# 高経年化対策 – シュラウドサポート溶接部のひび割れの進展を踏まえた耐震性及び余裕 –

## 論点No.177、186

東海第二発電所では、過去の点検でシュラウドサポートと呼ばれる原子炉圧力容器内の構造物の溶接部に多数のひび割れが確認されているが、耐震性は大丈夫なのか。

○ : ひび割れの確認された溶接継手  
シュラウドサポートの概略図

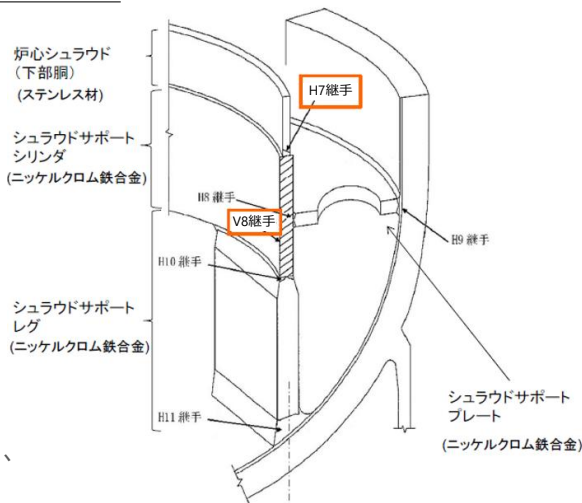
シュラウドサポートの耐震性は、点検により実際に確認しているひび割れを大幅に上回る亀裂を設定した厳しい条件のもと、運転開始60年時点の耐震評価を実施し、崩壊する限界の許容値に対し2倍以上の余裕があるとの結果を得ていることなどを確認。

- シュラウドサポートとは、原子炉圧力容器内の核燃料や制御棒を収納する円筒状の構造物(炉心シュラウド)を支えるための構造物
- 東海第二発電所では、過去の点検において、このシュラウドサポートの溶接部に多数のひび割れが確認されている。
- ひび割れは、シュラウドサポートシリンダと呼ばれる部位の縦溶接継手(V8継手)と、炉心シュラウドとシュラウドサポートシリンダの水平溶接継手(H7継手)で確認されている。

- 点検で確認されていない全周の亀裂を想定するなど、実際のひび割れを大幅に上回る亀裂数を仮定した解析モデルによる耐震評価を実施
- 亀裂の想定においては、運転開始60年時点での亀裂の進展を考慮
- 評価の結果、耐震設計の基準となる地震の揺れ(基準地震動。最大加速度1009ガル)による荷重は、崩壊する限界の許容値に対し2.356倍の余裕があるとの結果となった。
- なお、新規基準に基づき強化する前の基準地震動(最大加速度600ガル)による評価での余裕は7.239倍であり、想定する地震の規模が大きくなったことにより余裕の度合いは小さくなったが、それでもなお2倍以上の余裕を有している。
